## **ПАСПОРТ ДОСТУПНОСТИ**

**объекта социальной инфраструктуры (ОСИ) № 01**

## АКТ ОБСЛЕДОВАНИЯ объекта социальной инфраструктуры К ПАСПОРТУ ДОСТУПНОСТИ ОСИ № 01

**Воловский центр внешкольной работы**  
**Тульская область Воловский район, п. Волово ул. Зеленый бульвар д.7**

28

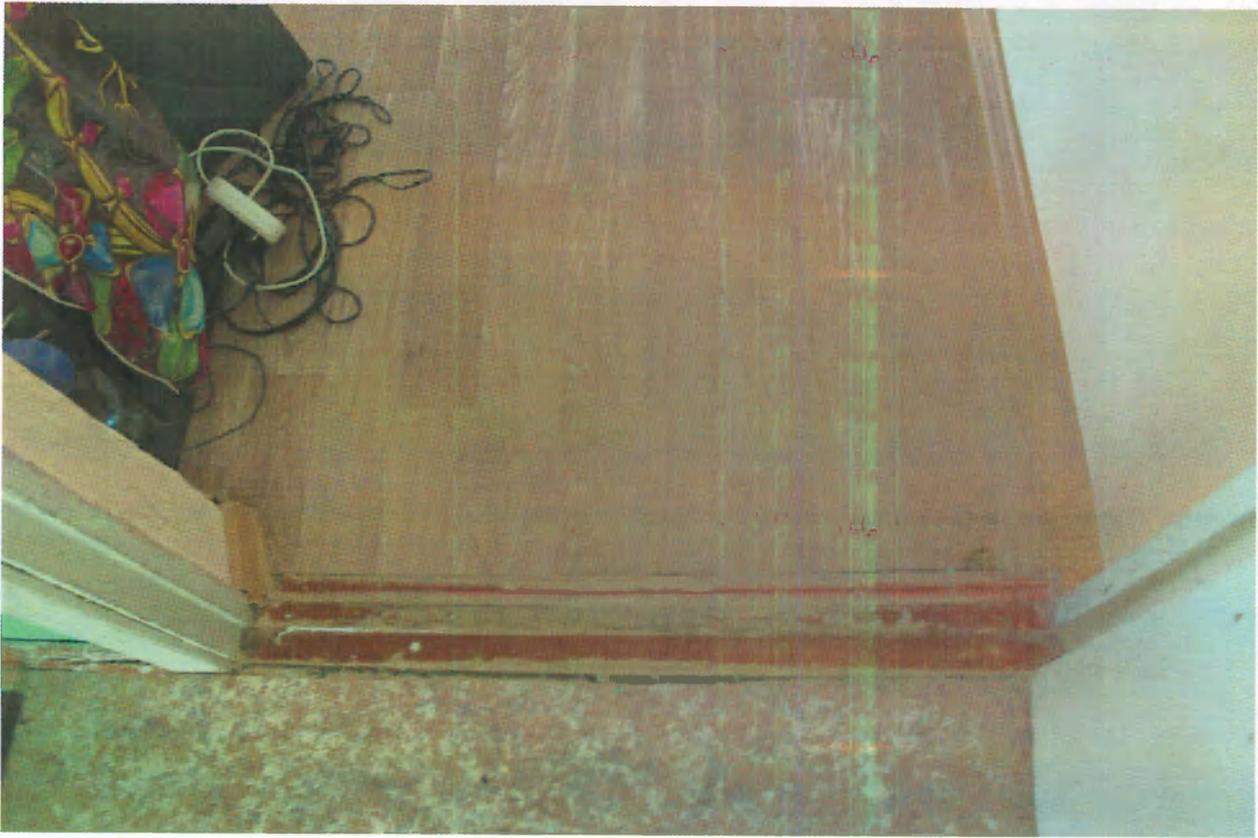
23, 26, 27	Ширина дверей в свету менее 0,75м.	К,О,С, У	Предусмотреть ширину дверей не менее 0,9м в свету	Капитальный ремонт
			29	Высота порогов 0,03-0,05м	К,О,С,	Использовать рулонные или перекатные пандусы. При капитальном ремонте предусмотреть высоту порога не более 0,014 м.	Текущий ремонт

28	Дверь в свету 0,85м	К,О	Предусмотреть ширину дверного проема 0,9м в свету.	Текущий ремонт
43	Прилавочная форма обслуживания	нет					
44	Форма обслуживания с перемещением по маршруту	нет					
45	Кабина индивидуального обслуживания	нет					
Общие требования к зоне		Привести в соответствии с СП 59.13330.2020

35

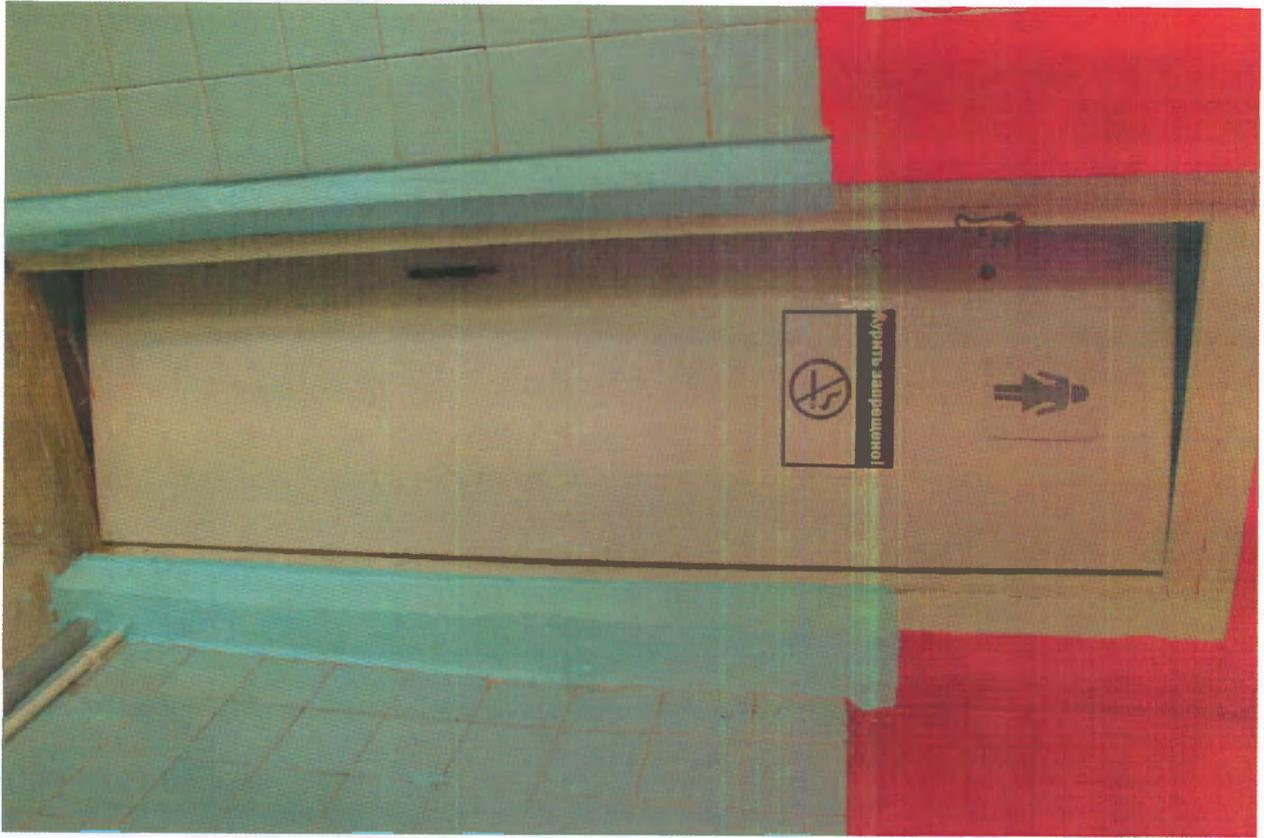
5.1	Туалетные комнаты	есть		33 34 35 36 37 38 39 40 41	Нет доступной туалетной кабины в общей уборной для инвалидов.	К,О,С, Г,У	Предусмотреть 5% доступных кабин в общих уборных (не менее 1 в каждом блоке уборных. Доступная кабина в общей уборной должна иметь размеры в плане не менее, м: ширина - 1,65, глубина - 1,8, -коляски. СП.59.13330 2020 п.6.3.1,6.3.2	Капитальный ремонт
				33 34 35 36 37	Ширина двери 0,75м. Присутствуют порги 0,02м	К,О,С	Предусмотреть ширину дверных проемов не менее 0,9м в свету. До капитального ремонта рекомендуется использовать перекатные или рулонные пандусы. При капитальном ремонте предусмотреть высоту порогов дверных проемов не более 0,014м. Двери должны открываться наружу, в них должна быть предусмотрена возможность открывания снаружи. СП 59.13330 2020 п.6.2.4	Капитальный ремонт

38

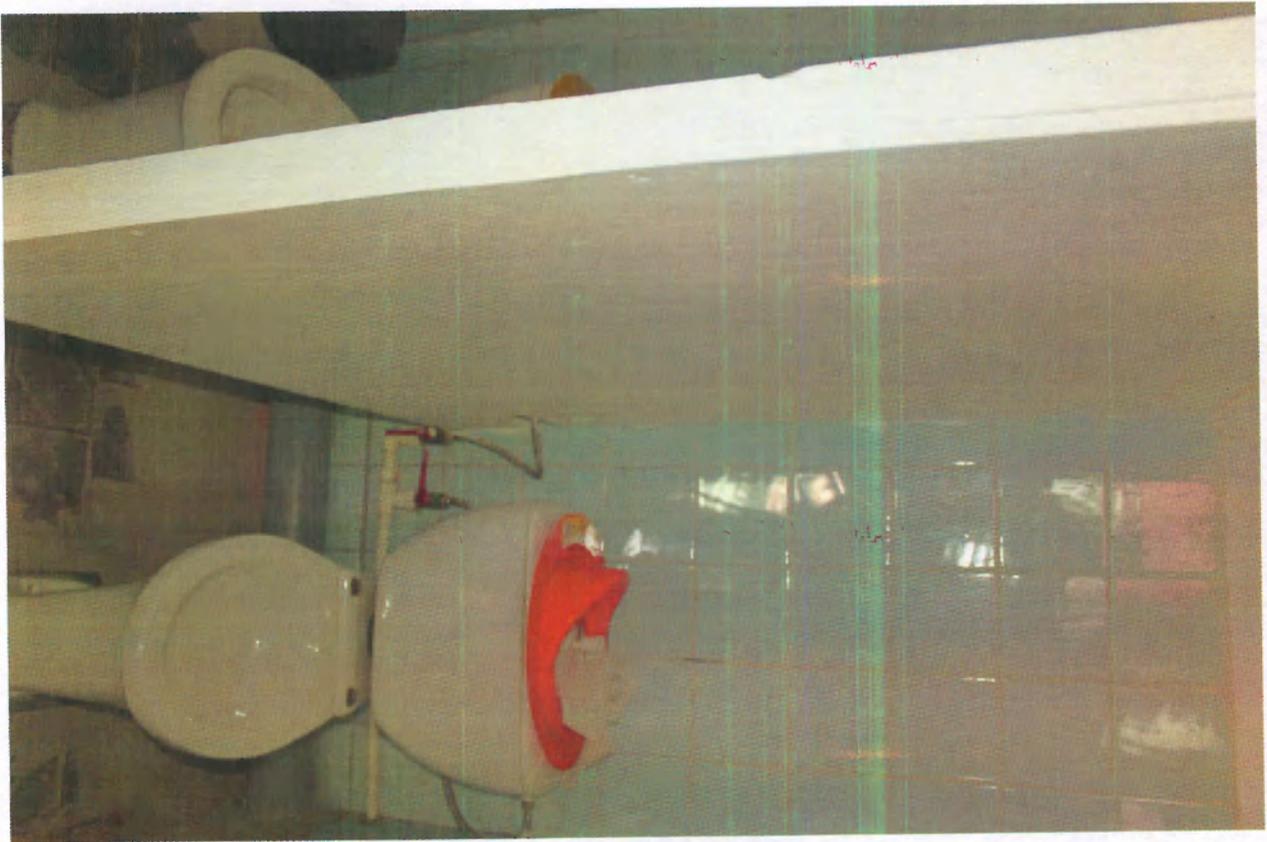
38 39	Отсутствует место для хранения кресло коляски	К	В кабине рядом с откидным поручнем предусмотреть пространство не менее 0,75 м для размещения кресла-коляски, предусмотреть в туалетной кабине рядом с унитазом свободное пространство диаметром 1,4 м для разворота кресла-коляски (п.6.3.3 СП 59.13330.2020).	Текущий ремонт
			38 39	Отсутствуют крючки для костылей	К,О,С ,Г,У	Оборудовать туалеты крючками для одежды, костылей и других принадлежностей на высоте не выше 1,3 м от уровня пола, (п.7.1 / 2, 7.3 / 5 Таблицы А3 Приложения А СП 136.13330.2012). Крючки должны быть прочно и надежно закреплены (п. 6.2 СП 35-101-2001). Обеспечить контрастность цвета крючков для одежды и крючка для костылей по отношению к цвету стены (п.6.3.3 СП 59.13330.20).	Текущий ремонт
			38 39	Отсутствуют поручни рядом с унитазом	К,О,С	Установить в доступной кабине стационарные и/или откидные опорные поручни около унитаза. Кабина должна быть оборудована унитазом, имеющим опору для спины, высоту - 0,45-0,5 м и длину - 0,7 м (п. 5.3.3 СП 59.13330.2012; п. 6.3.3 СП 59.13330.2020).	Текущий ремонт

кнопки		кнопки с выводом на рабочее место администратора. Установить знаки с/у	
			38 39	Отсутствует кнопка вызова администратора	К,О,С, Г,У	Установить кнопку вызова со шнурком с выводом на пульт администратора (воспитателя) на высоте 0.85м рядом с откидным поручнем ( п.6.3.6 СП 59.13330.2020)	Текущий ремонт
			40 41	Отсутствуют раковины для людей, передвигающихся на креслах-колясках	К,О	Обеспечить возможность пользования раковиной в санузле людям с инвалидностью (не менее 5% от всех раковин). Расстояние от стены до края раковины на уровне пола (проем для ног) должно составлять не менее 0,55 м (Приложение Г, Рис. Г.7 СП 136.13330.2012). 	Текущий ремонт
			40 41	Раковины не оборудованы кранами нажимного или сенсорного типа.	К,О,С, У	В доступных кабинках у раковин для инвалидов в общих умывальных и универсальных кабинках уборных следует применять водопроводные краны с рычажной рукояткой и термостатом, а при возможности – с автоматическими и сенсорными кранами бесконтактного типа. Применение кранов с отдельным управлением горячей и холодной водой не допускается. СП.59.13330 2020 п.6.3.9	Текущий ремонт
